Modulo per la presentazione delle osservazioni per i piani/programmi/progetti sottoposti a procedimenti di valutazione ambientale di competenza statale

ID: Codice procedura (ID_VIP/ID_MATTM): 12691

“Progetto di un impianto eolico denominato "Pitigliano" ubicato nei comuni di Pitigliano (GR) e Sorano (GR) costituito da 20 (venti) aerogeneratori di potenza nominale 7,0 MW per un totale di 140,0 MW con relative opere connesse ed infrastrutture indispensabili”

TESTO DELLE OSSERVAZIONI

Immagine 3. Cumulo di una parte di impianti eolici, fotovoltaici e geotermici industriali in progettazione ed esistenti intorno all’eolico industriale “Pitigliano”.

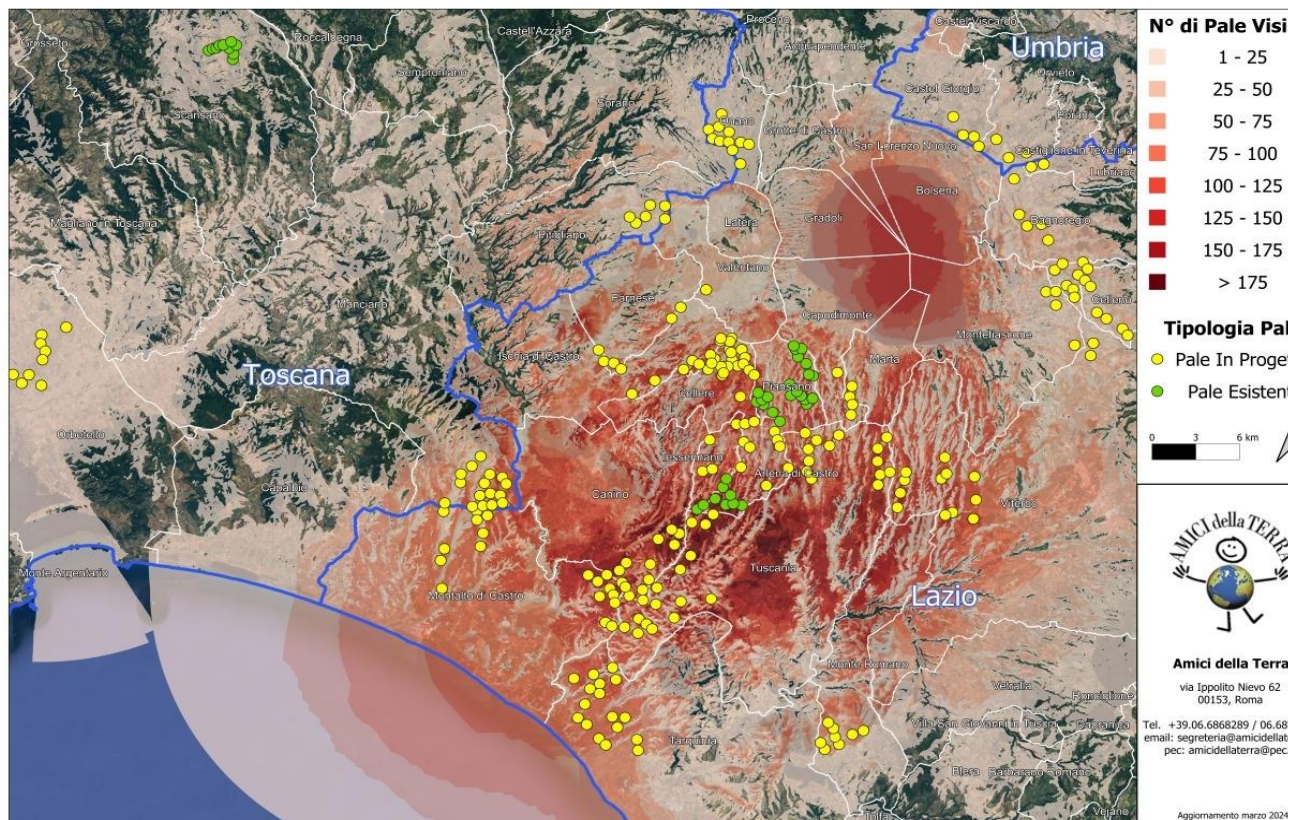
Beni Culturali “*Ambito paesaggistico, geologico e geomorfologico dell’orlo della caldera di Latera ...*” Non vengono nemmeno citati gli impianti eolici in progetto al MASE, il “Rempillo” (6 aerogeneratori) e un altro in verifica amministrativa di 14 aerogeneratori e 72, 6 MW. Ad oggi nei territori di Pitigliano, Sorano e in quello limitrofo potenzialmente potrebbero essere insediati 40 aerogeneratori alti 200 metri e larghi 170. Ma la proponente non cita neanche altri impianti che creerebbero il cumulo e quindi maggiore impatto. Infatti, sul territorio della “Città del Tufo” (Sorano e Pitigliano) impatterebbero anche l’impianto eolico “Montarzo” di Onano con 13 aerogeneratori con le dimensioni ricordate, l’altro eolico industriale nel territorio di Valentano con sette aerogeneratori (stesse dimensioni), gli impianti di Farnese con un minieolico di 3 Torri alte 60 metri già installate in località Poggio del Crognolo e l’impianto eolico industriale “Vallerosa” (7 aerogeneratori alti 200 metri e larghi 158 metri) in procedura VIA presso la Regione Lazio. Inoltre, altri impianti del minieolico già presenti a Valentano, Cellere e Piansano e due progetti eolici industriali con le stesse dimensioni (200 m x 170 m) nel Comune di Ischia di Castro. La valutazione del cumulo non prende neanche in considerazione gli impianti industriali di fotovoltaico e agrivoltaico in progetto a Farnese, Valentano, Ischia di Castro, Cellere. L’impianto geotermico in procedura Via al MASE, progettato nella Caldera di Latera. Quindi è stata effettuata una valutazione del potenziale impatto cumulativo non veritiera a dispetto di quanto affermato dalla proponente che sostiene di aver preso in considerazione uno spazio di 10 km intorno al suo impianto per gli impatti che si creerebbero.

Riguardo al cumulo degli impianti FER, le mappe prodotte dalla proponente riguardano, come già evidenziato, soltanto una parte molto piccola degli impianti FER dell'area intermedia e vasta e in particolare di quelli eolici che contribuiscono a creare un notevole cumulo e la saturazione del territorio tosco laziale. Riguardo al cumulo dei soli impianti eolici si riporta la mappa dell'intervisibilità degli impianti eolici elaborata dall'Associazione nazionale “Amici della Terra”.

IMMAGINE n. 2 Impianto eolico industriale “Pitigliano” e distanze aerogeneratori dai Vincoli della Conca del Lago di Mezzano...

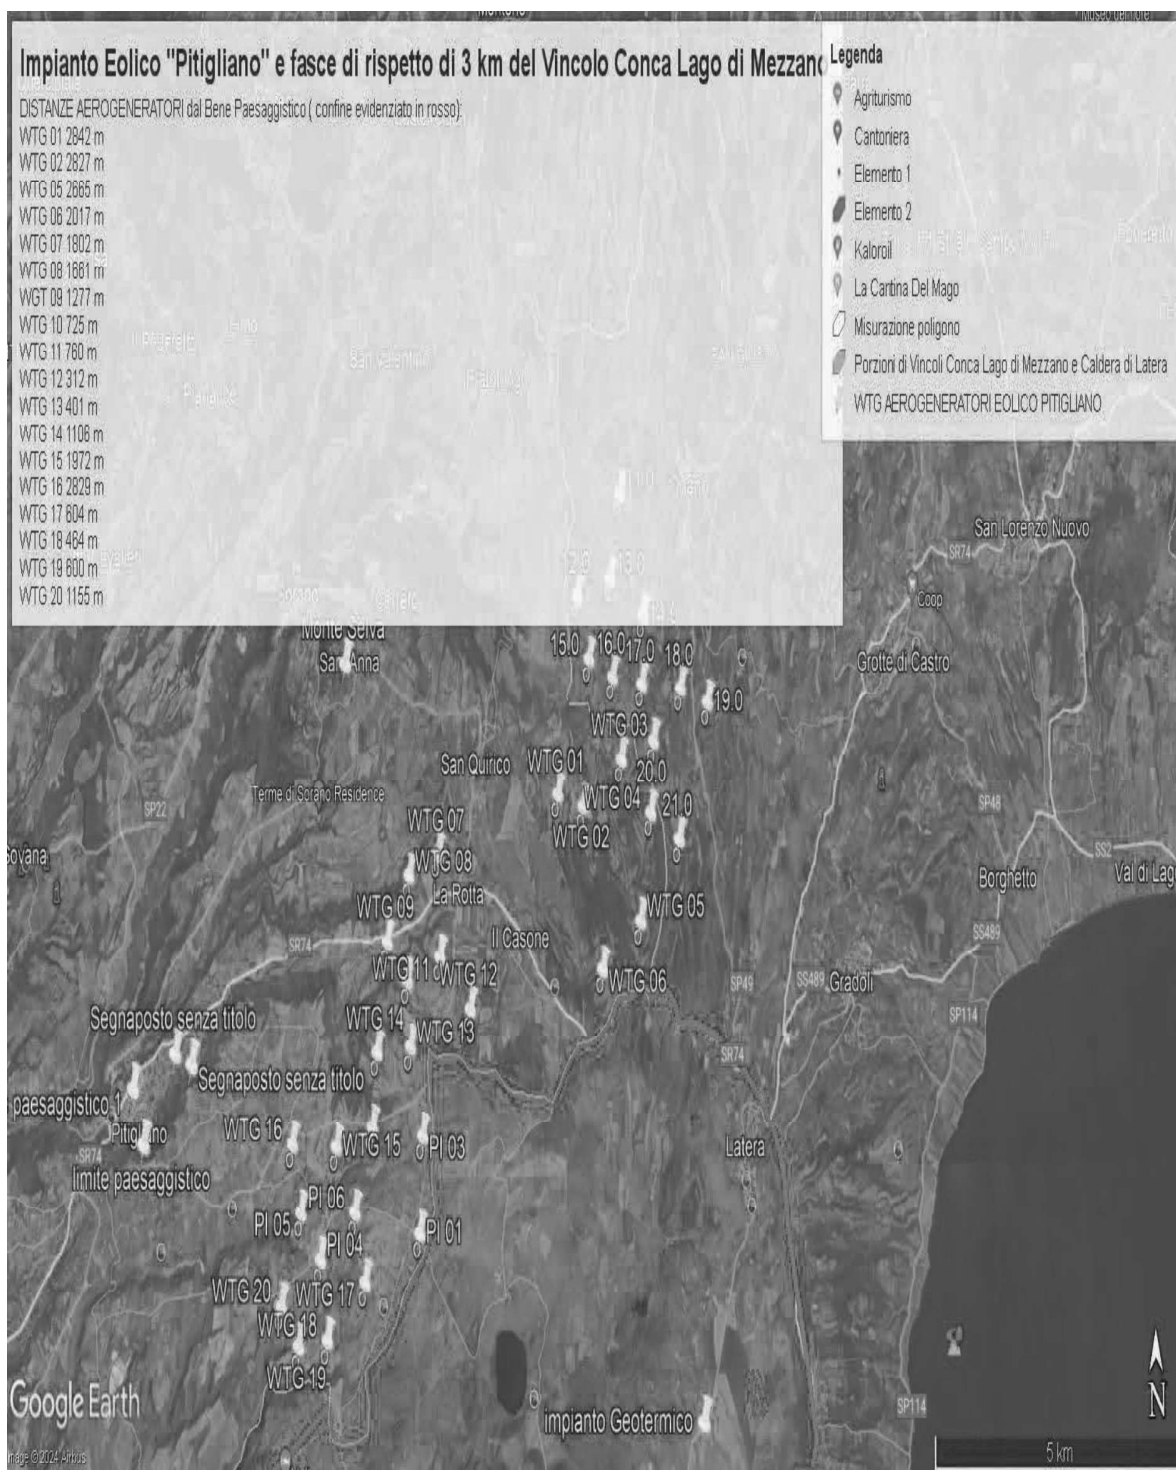
Come è illustrato nell'immagine si ribadisce che l'impianto industriale "Pitigliano" ricade completamente all'interno delle fasce di rispetto dei due vincoli di notevole

interesse pubblico e lambisce quelle di un terzo vincolo e quindi come affermato dal Consiglio di Stato nelle sentenze citate, l'impianto è insediato in area non idonea ai sensi dell'art. 20 comma 8 lettera c quater del D.Lgs. n. 199/2021 e ss.mm.ii al contrario di quanto sostiene la proponente.

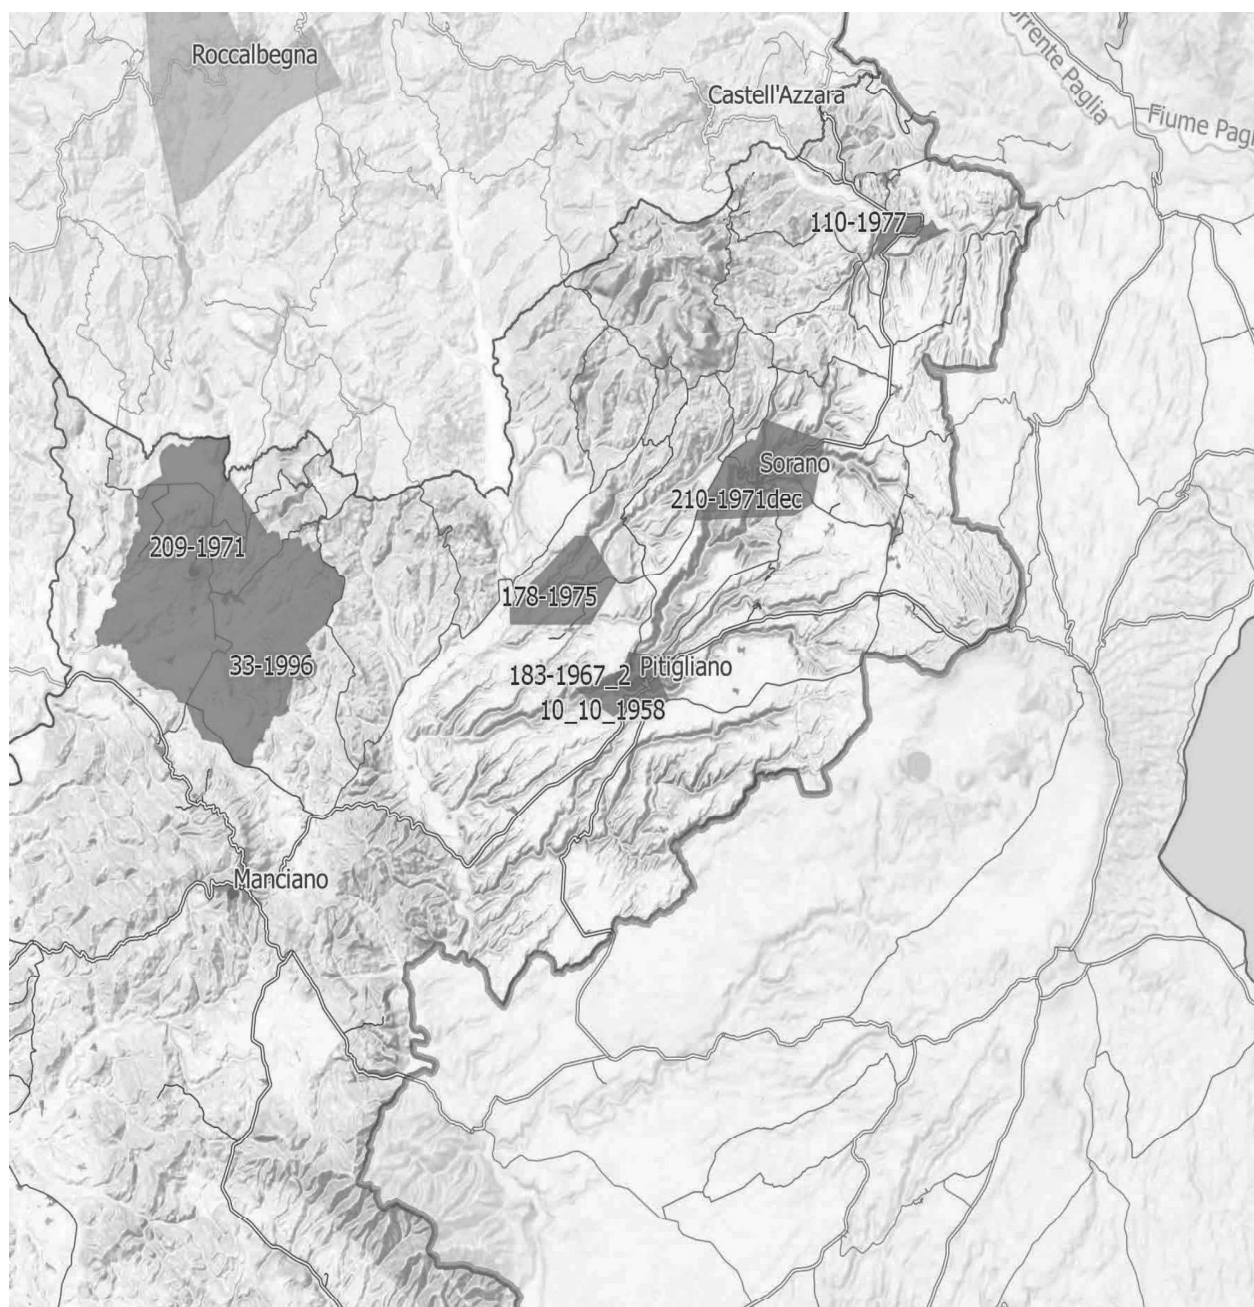
Inoltre, come sostiene la Proponente parte dell'impianto si verrebbe a trovare a 3,5 km dal centro abitato di Sorano. Infatti, tre degli aerogeneratori WTG 08, 09, 10 sono addirittura all'interno delle fasce di rispetto dei 3 km del suo vincolo paesaggistico di notevole interesse pubblico ex art 136 del CBC. Si evidenzia che così si crea

un'ulteriore incompatibilità con la tutela del Paesaggio.

IMMAGINE n. 7 Mappa della intervisibilità degli impianti eolici elaborata dall'Associazione nazionale Amici della Terra. La mappa non è aggiornata comunque rende molo bene dell'enorme impatto visivo creato dal cumulo degli impianti.

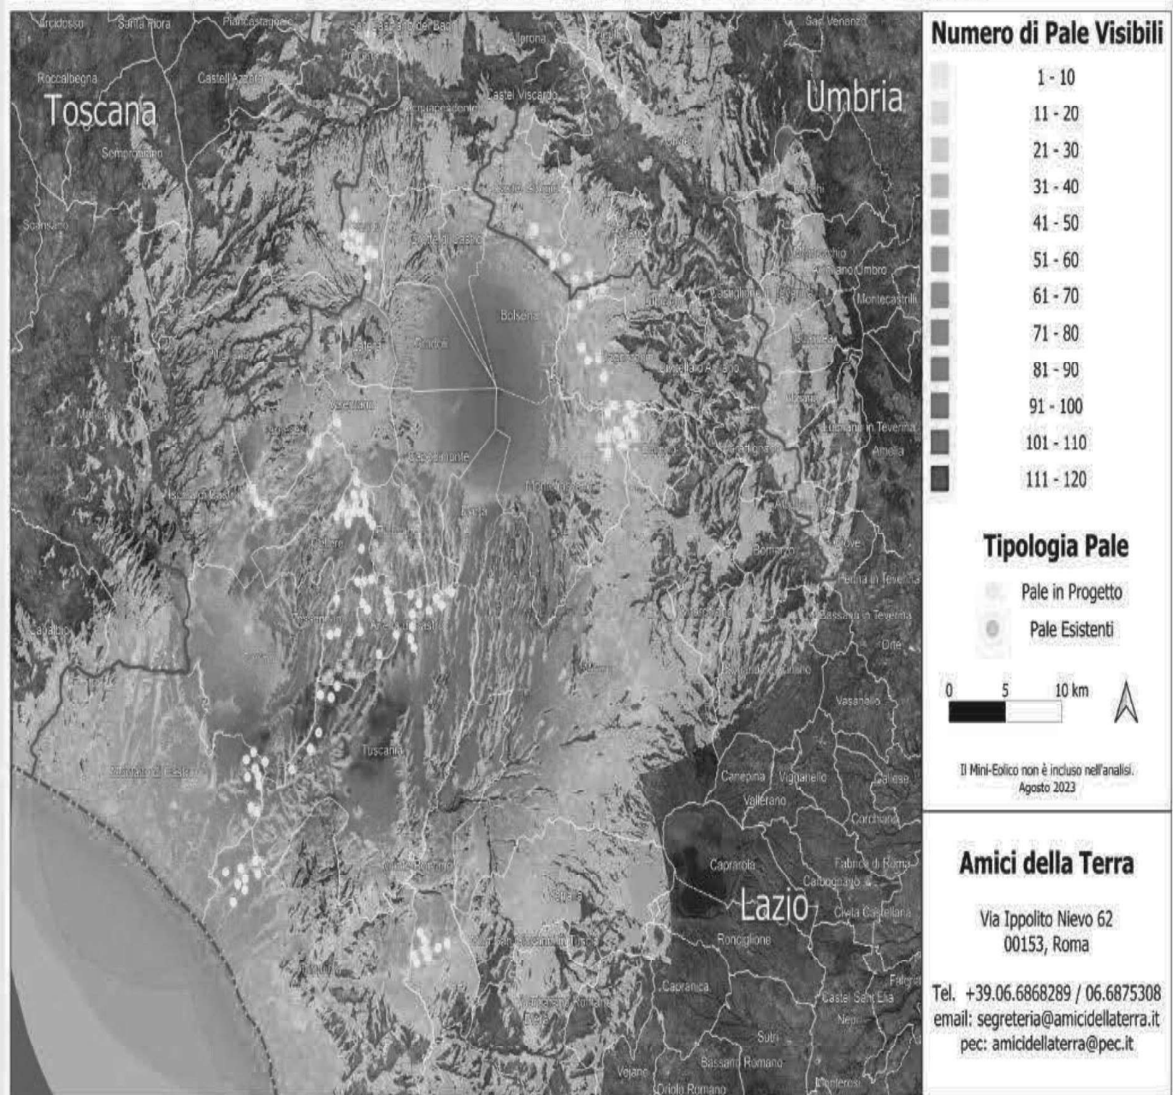
Se agli impianti eolici rappresentati qui sopra che non comprendono sia l'impianto eolico Pitigliano e le altre 14 pale del progetto eolico in verifica amministrativa sempre nel territorio di Pitigliano si aggiungono i migliaia di ettari (7000 fin'ora) di territorio occupato dagli impianti fotovoltaici e agrivoltaici e dalle altre tipologie appare chiaro il numero spropositato degli impianti FER nella bassa toscana e nella Tuscia.
